LEVANTAMENTO DE FALHAS NOS PROJETOS ARQUITETÔNICO E ESTRUTURAL DE UM EDIFÍCIO VISANDO A COMPATIBILIZAÇÃO E A REDUÇÃO DE PREJUÍZOS

Para demonstrar a importância do processo de compatibilização para uma produção controlada, centrada nos padrões de qualidade, foram analisados os projetos arquitetônico e estrutural de uma edificação a ser construída em Cascavel – PR, sendo utilizadas as formas de verificação e análise detalhadas a seguir. As alterações sugeridas têm a função de proporcionar construtibilidade ao empreendimento, ou seja, facilitar a execução e possibilitar o alcance dos objetivos da edificação (SOUZA, 2010).

Figura 1 – Pilares locados no meio das vagas de garagem

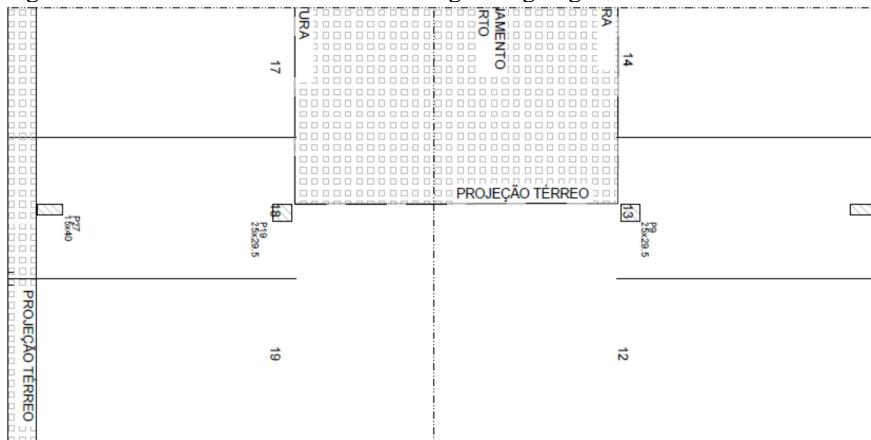
Dentre outras falhas observadas, destacam-se pilares locados no meio das vagas de garagem, problema ilustrado através da Figura 1, e a falta de janelas nas cozinhas de alguns apartamentos do térreo e do pavimento tipo, que pode ser observada na Figura 2, onde o apartamento ilustrado acima possui duas janelas e o debaixo não as possui. No primeiro

caso, o problema compromete o arranjo das vagas de garagem em relação à quantidade de apartamentos. No segundo caso, a falta de janelas pode gerar dúvida no processo de execução, além de não atender às normas no que diz respeito à ventilação do ambiente.

Figura 3 – Elevação frontal do edifício sem especificação dos materiais de acabamento

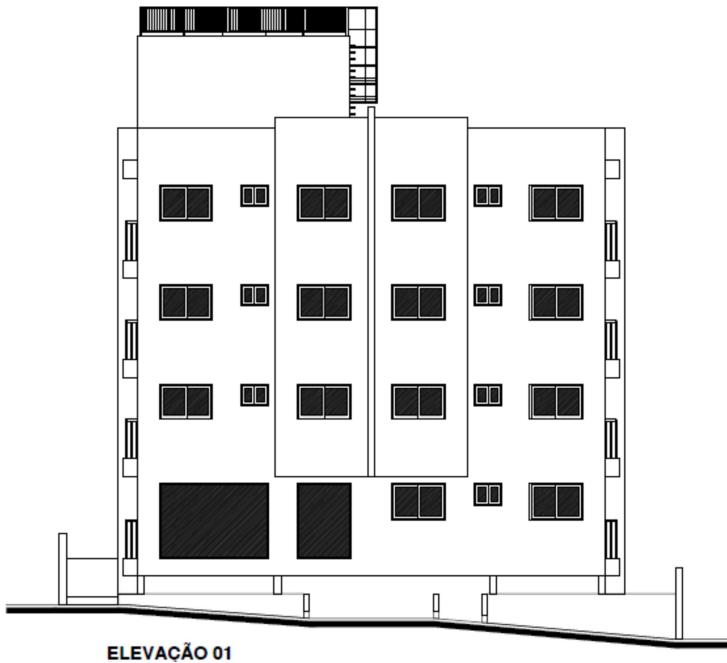
Outro caso importante remete à aprovação de projetos pela Prefeitura Municipal. No ato da aprovação exige-se no mínimo a representação de uma elevação, normalmente a frontal. Porém, fica a critério do arquiteto a representação de outras elevações (DORNELES, 2010). No caso do projeto analisado, o ideal seria que houvesse o detalhamento das duas faces diferentes que o edifício possui, além da especificação dos materiais e cores que deveriam ser utilizados no acabamento das fachadas, de modo a facilitar o entendimento e a execução do empreendimento. No projeto analisado não há detalhamento dos materiais de acabamento na única elevação apresentada, dificultando o esclarecimento dos detalhes (Figura 3).

Figura 4 – Falta de legenda para indicação dos significados das siglas que nomeiam as lajes

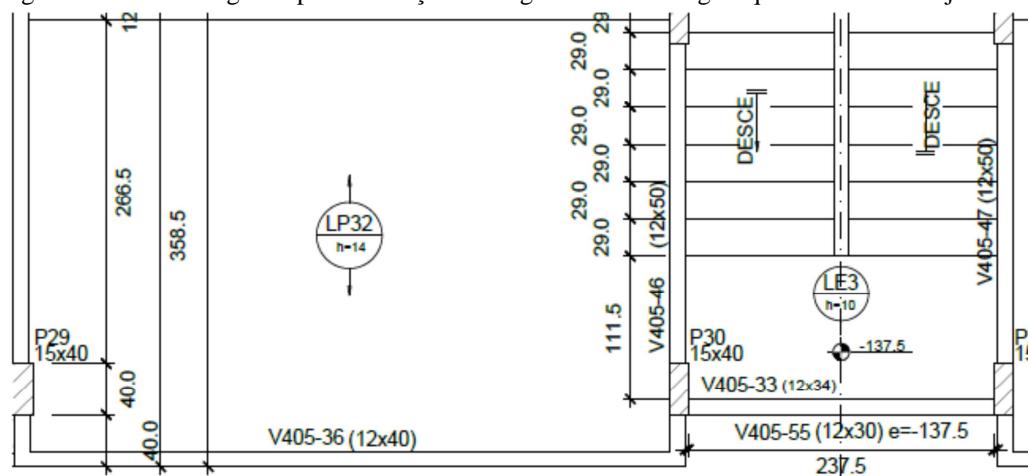
Uma falha observada, que dificulta a interpretação do projeto, é a falta de legenda para definição do significado de siglas que nomeiam as lajes, como LP, LE e LC. Essas siglas representam laje do pavimento, laje de escada e laje de cobertura, respectivamente. Porém, não há um quadro-legenda com essas indicações no projeto (Figura 4).

Figura 5 – Inconformidade entre a nomenclatura e o desenho da fôrma apresentada

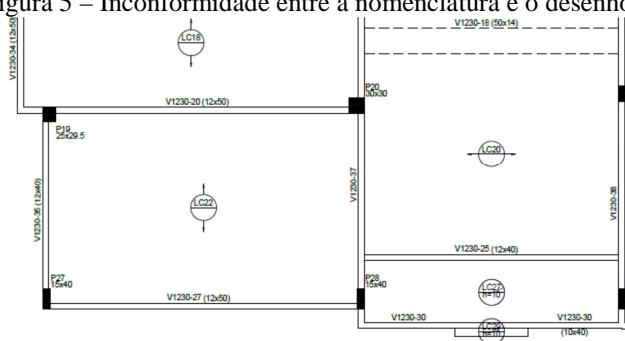
Foi verificada uma inconformidade grave de nomenclatura de desenho. Em uma leitura rápida do projeto, essa falha pode causar erros na etapa de execução da laje, pois o nível +130 corresponde ao térreo e o nível +1230 corresponde à cobertura. Na Figura 4, observa-se pela sigla contida nos painéis de laje (LC), que o desenho se trata da laje de cobertura, porém, o item que define esse desenho em projeto está referenciando a laje do nível +130, ou seja, o térreo.

Figura 6 – Disposição dos elementos fora de ordem sequencial de numeração

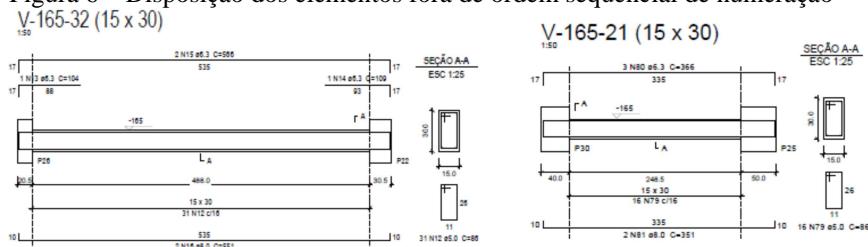
O problema seguinte não gera erros de execução, porém dificulta e atrasa a leitura do projeto. Corresponde a todos os elementos que não se encontram dispostos em ordem sequencial de numeração, como demonstrado através da Figura 6, onde está representada a viga 32 e na sequência a viga 21.

Figura 7 – Falta de indicação da continuidade das escadarias

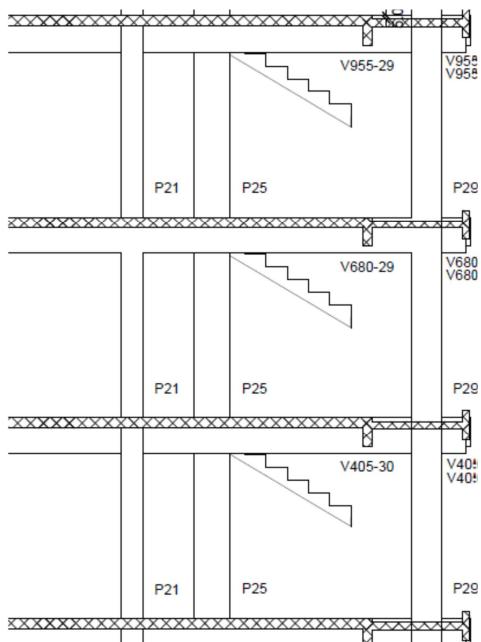
Outra falha encontrada que vale a pena ressaltar é a falta de indicação da continuidade das escadarias (linhas tracejadas) no corte, ilustrada pela Figura 7. Pode ser definida como um erro técnico de desenho, que não acarreta problemas de execução, pois as outras informações fornecidas no projeto auxiliam na compreensão do mesmo.

Figura 8 – Locação de pilares comprometendo o funcionamento da vaga de garagem

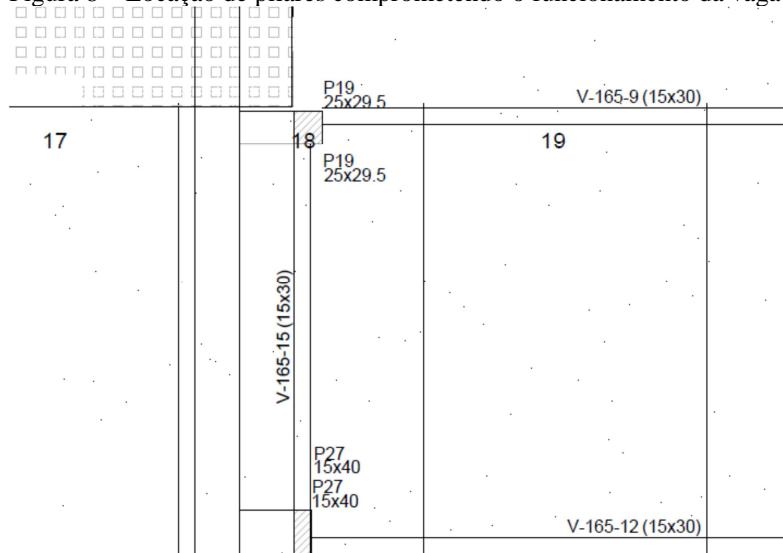
Um problema no subsolo já havia sido detectado na análise individual do projeto arquitetônico – pilares no meio de vagas de garagem. Na sobreposição dos projetos foi constatado que se trata também de uma falha do projeto estrutural (Figura 8). Por se tratar de um erro que compromete o arranjo das vagas de garagem e envolve a necessidade de alteração do projeto estrutural ou o reposicionamento das vagas no projeto arquitetônico, o problema foi caracterizado como inconformidade grave.

Figura 9 – Pilares saliente no banheiro e no quarto

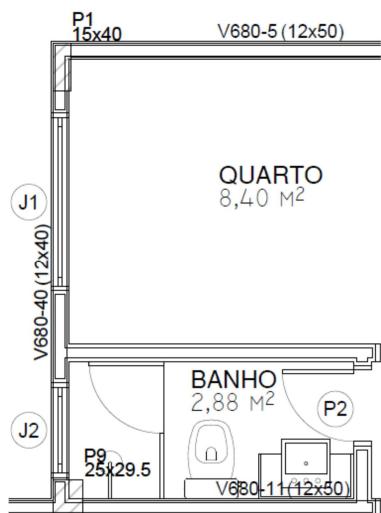
Durante a análise do pavimento tipo foram encontrados vários erros. Observou-se uma falha referente a pilares com dimensões incompatíveis em relação às paredes, podendo causar dificuldades no aproveitamento da área do ambiente. De acordo com a Figura 9, identifica-se que a dimensão do pilar no banheiro reduz significativamente o espaço destinado ao posicionamento do chuveiro. Em relação ao pilar saliente no quarto, pode haver maior consumo de argamassa em obra, para que seja mantida a planicidade da parede, com o objetivo evitar problemas no posicionamento do mobiliário. Por esses efeitos e por se tratar de uma falha provocada por desatenção do projetista, a falha é considerada grave, acarretando dificuldades durante a execução da obra e consequências na ocupação da edificação.

Figura 10 – Viga passando pelo duto de escoamento da fumaça das churrasqueiras

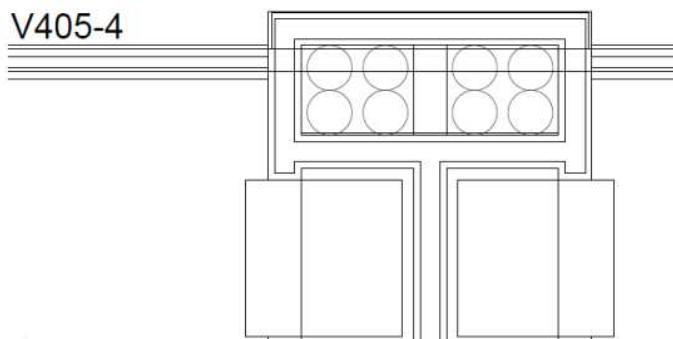
Outra falha grave ocorreu com a passagem de uma viga pelos dutos de escoamento da fumaça das churrasqueiras. Na Figura 10, atentando-se para o fato de que há 8 apartamentos por andar, é possível observar que haverá um duto exclusivo para cada churrasqueira. Com a passagem da viga reduzindo a área para instalação desses dutos individuais, o sistema ficaria inviabilizado.

Figura 11 – Divergência na locação dos dutos de ventilação

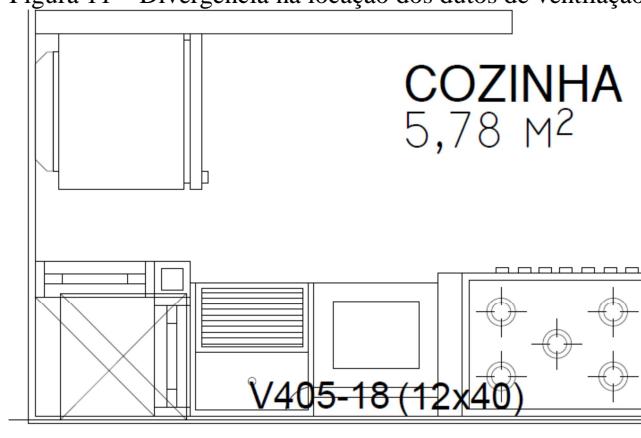
Mais uma divergência grave foi encontrada na compatibilização dos projetos, envolvendo a locação dos dutos de ventilação (Figura 11). Se ocorrer a execução dos dutos conforme o projeto estrutural, haverá perda de área útil na cozinha. Por se tratar de um projeto em que as áreas dos cômodos são bastante limitadas, o problema é considerado grave, pois compromete significativamente a área dos apartamentos.

Figura 12 – Pequena saliência da viga em relação à parede

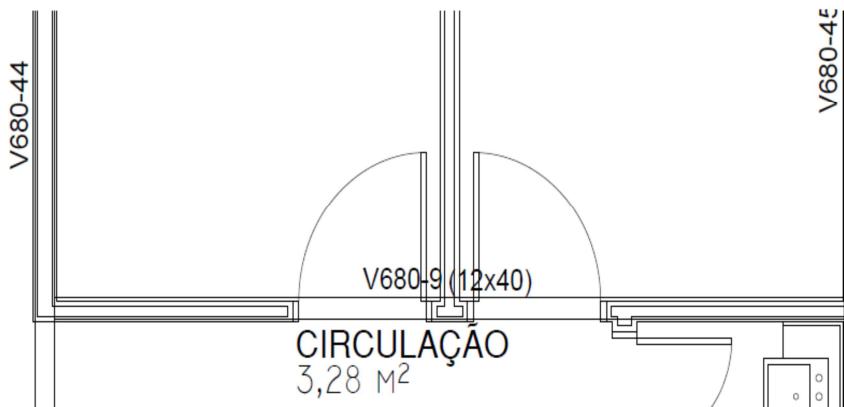
Através de uma análise detalhada da sobreposição dos projetos, foi encontrada uma viga que não está locada adequadamente em relação ao eixo da parede (Figura 12). Como demonstrado, por se tratar de uma pequena saliência, acredita-se que tenha ocorrido em função de um erro do *software* de dimensionamento utilizado pelo projetista estrutural, e que não proporcionará problemas na execução da obra. Por esse motivo, pode ser considerada como uma falha de pouca relevância.

Figura 13 – Divergência na locação dos dutos de ventilação – cobertura

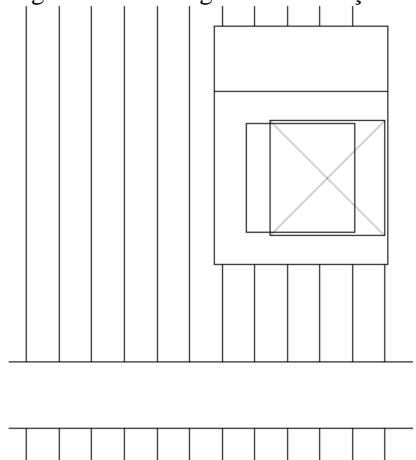
Na análise da cobertura foi encontrado o mesmo problema que atinge o pavimento tipo, em relação ao posicionamento dos dutos de ventilação (Figura 13). Existe a possibilidade de modificação da cobertura durante a execução da mesma, sem prejudicar outros elementos construtivos, para que ela seja adaptada ao posicionamento do duto. Porém, por esse problema comprometer apenas um lado do edifício, ou seja, por se tratar de um erro de simetria, considera-se como uma falha grave.

Figura 14 – Divergência na passagem dos cortes no projeto arquitetônico e no projeto estrutural

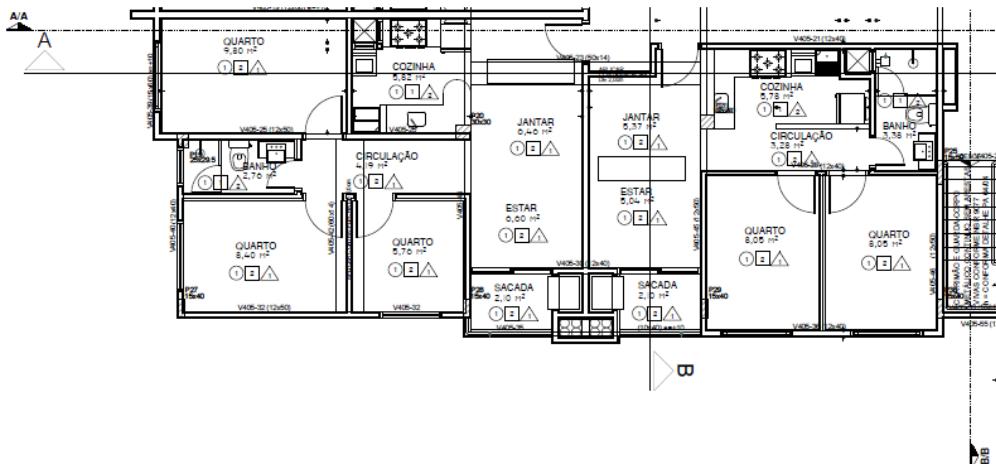
Um erro que foi encontrado em todas as plantas analisadas foi a divergência no posicionamento dos cortes no projeto arquitetônico e no projeto estrutural, impedindo a comparação desses elementos na vertical (Figura 14). Além disso, esse problema poderia dificultar um processo de compatibilização dos cortes, se fosse necessário realiza-los.

Essa falha não gera problemas em obra, pois, as dimensões verticais dos elementos podem ser obtidas através de outros detalhes do projeto, além dos cortes.

Pelos efeitos citados, a esse problema foi atribuída a classificação de inconformidade moderada.
